**Forum mondial de l'harmonisation
des Règlements concernant les véhicules****177^e session**

**Accord de 1958 : Examen de projets d'amendements
à des Règlements ONU existants, soumis par le GRE****Proposition de complément 3 à la série 02 d'amendements
au Règlement ONU n° 53 (Installation des dispositifs
d'éclairage et de signalisation lumineuse
sur les véhicules de la catégorie L₃)****Communication du Groupe de travail de l'éclairage
et de la signalisation lumineuse***

Complément 3 à la série 02 d'amendements au Règlement ONU n° 53 (Installation des dispositifs d'éclairage et de signalisation lumineuse sur les véhicules de la catégorie L₃)

Zones d'observation de la surface apparente des feux d'accès au véhicule

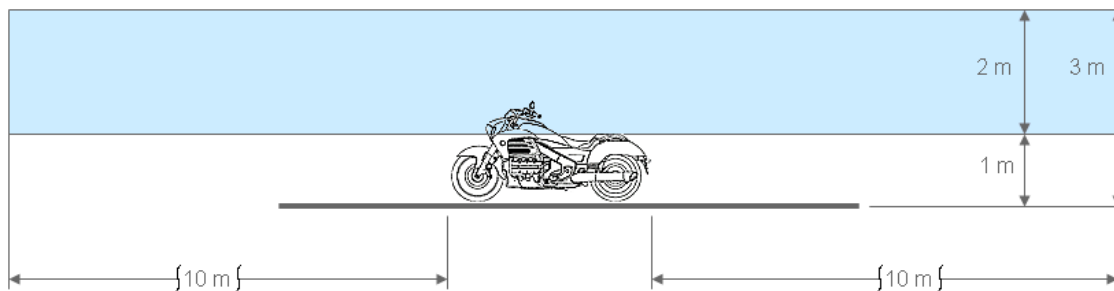
Ajouter la nouvelle annexe 7, libellée comme suit :

Le schéma ci-après représente la zone de vision depuis un côté ; les autres zones correspondent à la vision depuis l'avant, depuis l'arrière et depuis l'autre côté du véhicule.

- 6.15.9.3 Le service technique doit effectuer, à la satisfaction de l'autorité d'homologation de type, un essai visuel pour vérifier que la surface apparente des feux d'accès n'est pas directement visible pour l'œil d'un observateur se déplaçant dans une zone délimitée par un plan transversal situé à 10 m en avant du véhicule, un plan transversal situé à 10 m derrière le véhicule, et deux plans longitudinaux situés à 10 m de chaque côté du véhicule, ces quatre plans s'étendant de 1 à 3 m au-dessus du sol perpendiculairement à celui-ci conformément au schéma de l'annexe 7.
